Schakelbediening.

Vanaf chassisnummer 518450 is de schakelbediening voorzien van een sperinrichting voor de achteruit versnelling.

43 066

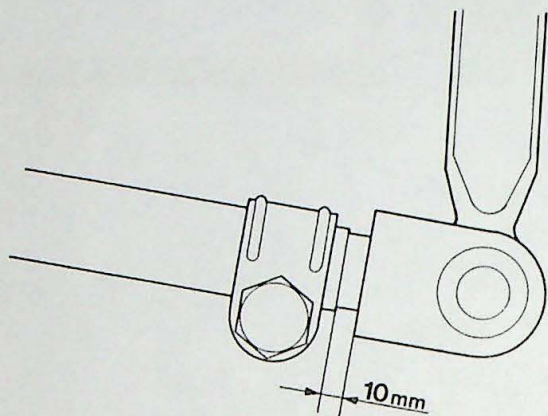
Het afstellen van de schakelstang dient bij deze inrichting **niet** in de tweede - maar in de eerste versnelling te gebeuren (zonder afstelplaat).

43 067

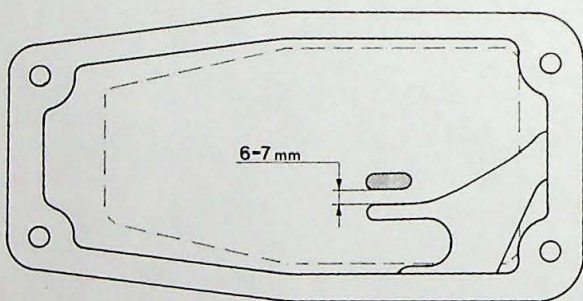
Schakelstang afstellen

Los de klembout, indien nodig geheel.

Zet de schakelhendel in de eerste versnelling.

Zet de versnellingsbak in de eerste versnelling, door schakelarm op gelijke hoogte met drukstift naar achteren te trekken.

Positioneer de schakelstang ± 10 mm vanaf de gaffel van de schakelhendel, zie afbeelding.

Breng de schakelhendel naar rechts tot 6-7 mm van de sperinrichting.

Zet de klembout los/vast, let hierbij op dat de schakelstang niet verdraaid wordt.

Laat de schakelhendel los

Breng nu de schakelhendel met een lichte beweging naar rechts (naar sperinrichting) en controleer de afstand (6-7 mm) tussen hendel en sperinrichting.

Stel indien nodig opnieuw af.

Zet de klembout vast. Haal deze aan met 20 Nm (2,0 kgm).

Controleer de werking.
